Bezug nehmend auf unser Telefonat erlauben wir uns Ihnen folgende Verbesserungsvorschläge für das Funkgerät KA 9018 FM/40 mitzuteilen:

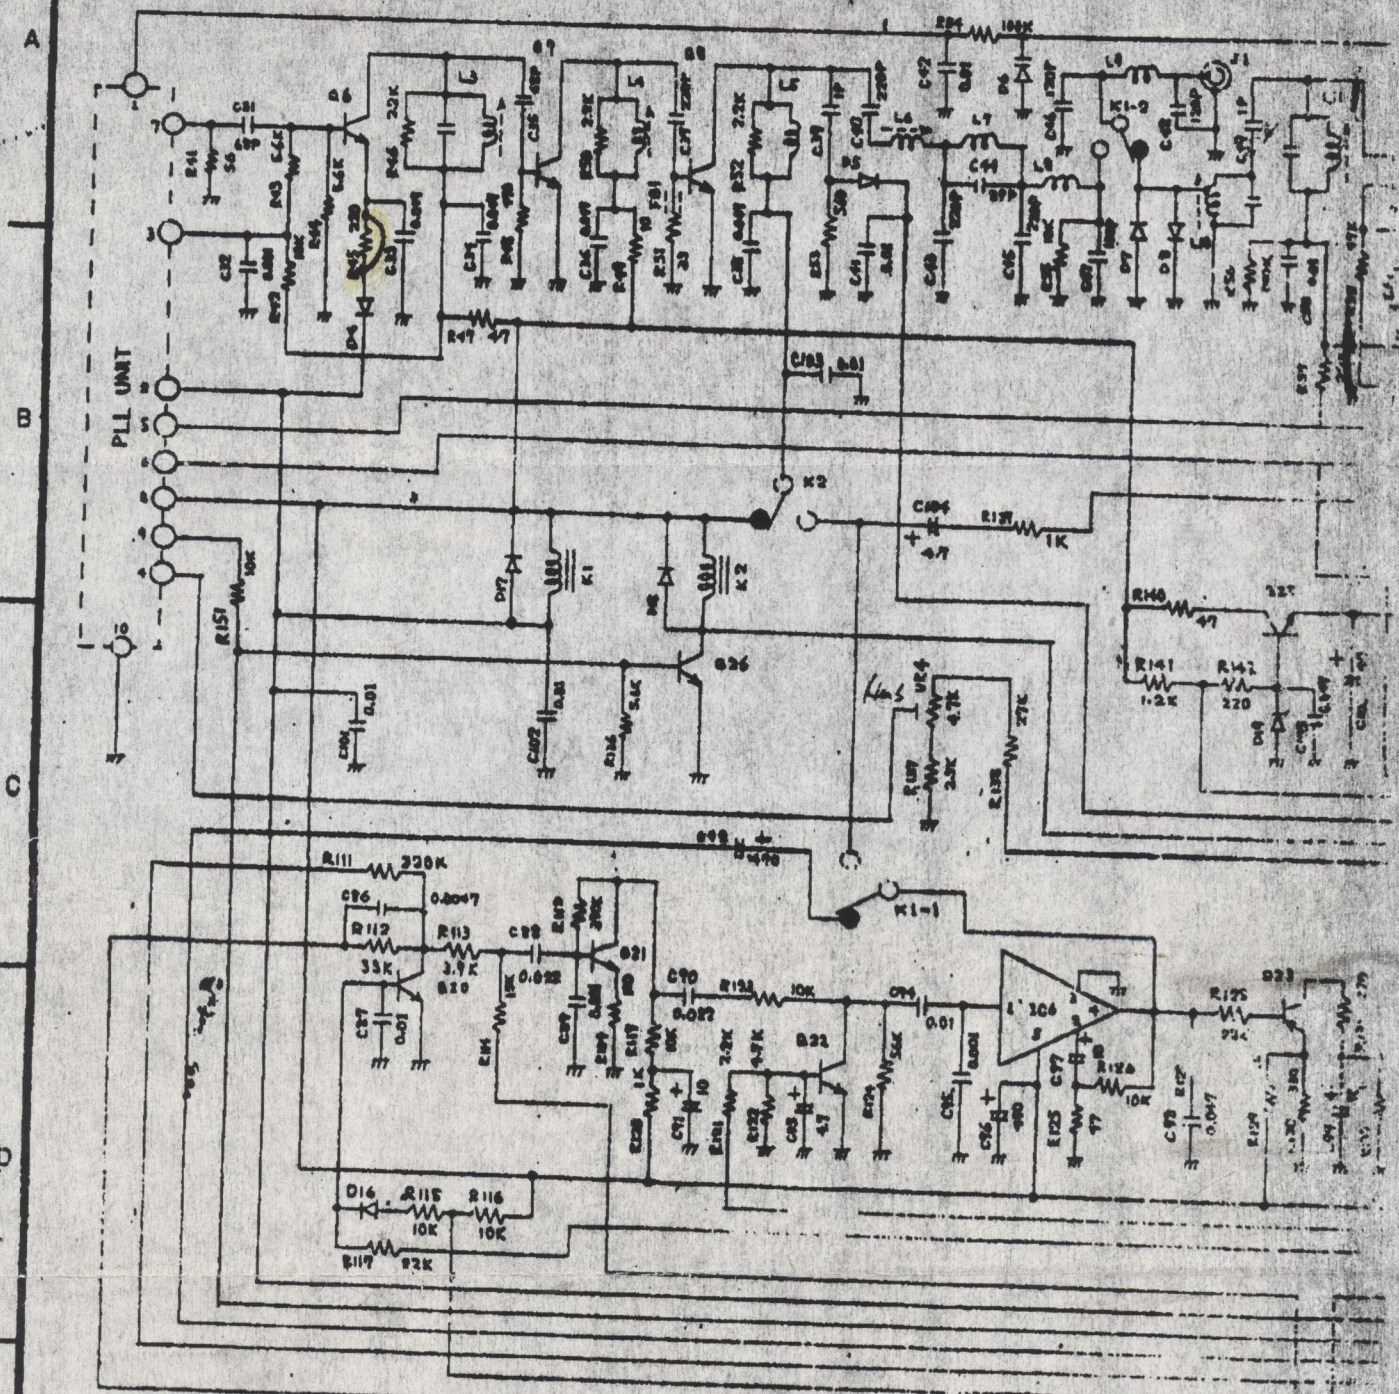
1. C₆₆ entfernen,
2. Ca. C = 15 pF von T₈ Ausgang nach IC₅ Eingang ergänzen,
3. Diode 1N 4001 o.ä. in PTT-Leitung zur Selektivrufbuchse (Kathode - Pin 1) einschleifen,
4. C = 0p1 von T₉ Ausgang auf Selektivrufbuchse Pin 1

5. R₄₅ überbrücken. *wenn Selektivruf + FM-Select gleicher Fz*

Die bei allen bisherigen KA 9018 - Varianten etwas geringe ZF-Verstärkung ist bei der neuesten Variante besonders auffällig, (warscheinlich weil das neue FM-Demodulator-IC eine noch geringere ZF-Verstärkung aufweist).

Durch die Änderungen 1 und 2 ergibt sich eine höhere ZF-Verstärkung und dadurch besonders für schwache Empfangssignale eine verbesserte FM-typische Störunterdrückung, sowie eine verbesserte Filtercharakteristik und damit weniger Klirrfaktor. Die so verbesserten Empfängerdaten ermöglichen auch einen beträchtlich verbesserten FM-Select Betrieb.

Die Korrekturen 3 und 4 ermöglichen den Anschluß eines FM-Select 100-2R Gerätes über die vorhandene Selektivrufbuchse, (entspr. Montage Kit).

Änderung 5 kompensiert die Schwell'spannung der nach Punkt 3 in die PTT-Leitung eingeschleiften Diode bei Sendertastung von einem evtl. angeschlossenen Selektivrufgerät aus.
